改善箇所説明図

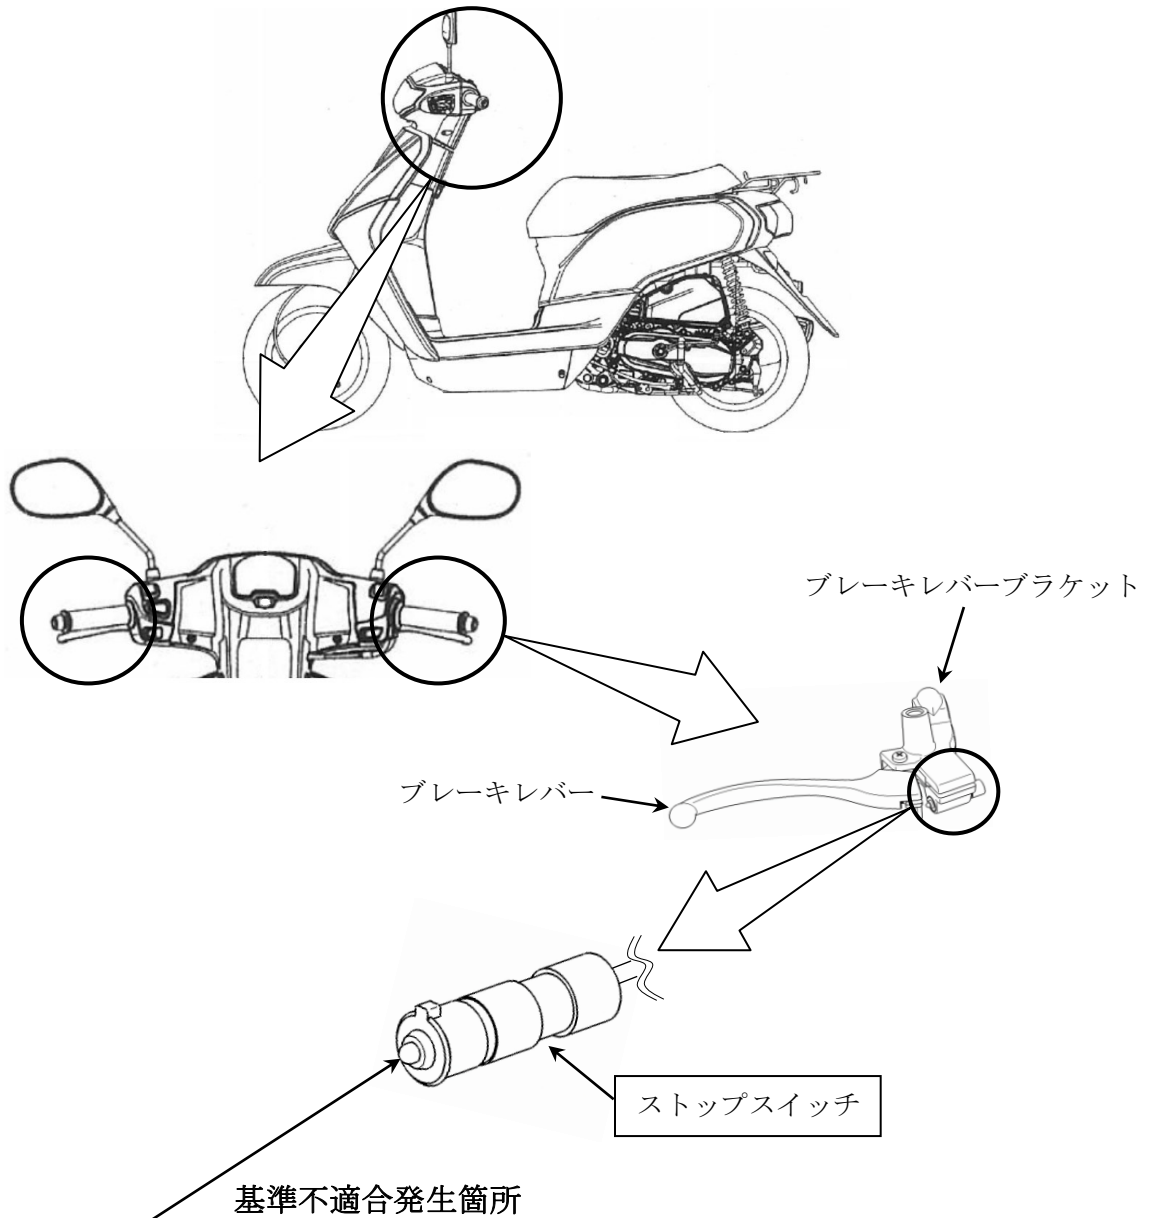
ストップスイッチ接点潤滑用グリースの材質及び当該スイッチのブレーキレバーブラケット組付作業が不適切なため、スイッチ接点間のアーク放電によりグリースが炭化することがある。そのため、そのまま使用を続けると、炭化したグリースによる発熱でスイッチ内の樹脂が溶けて、接点部の可動接点が作動不良により、ブレーキレバーを握らなくても制動灯が点灯する。または、接点部の導通不良により、ブレーキレバーを握っても制動灯が点灯せず、エンジンが始動できなくなるおそれがある。

全車両、ストップスイッチを対策品と交換する。

なお、部品の準備に時間を要することから、不具合内容を周知し、準備でき次第、改めて連絡する。

識別：車台番号打刻部付近に赤色の識別ラベルを貼付する。
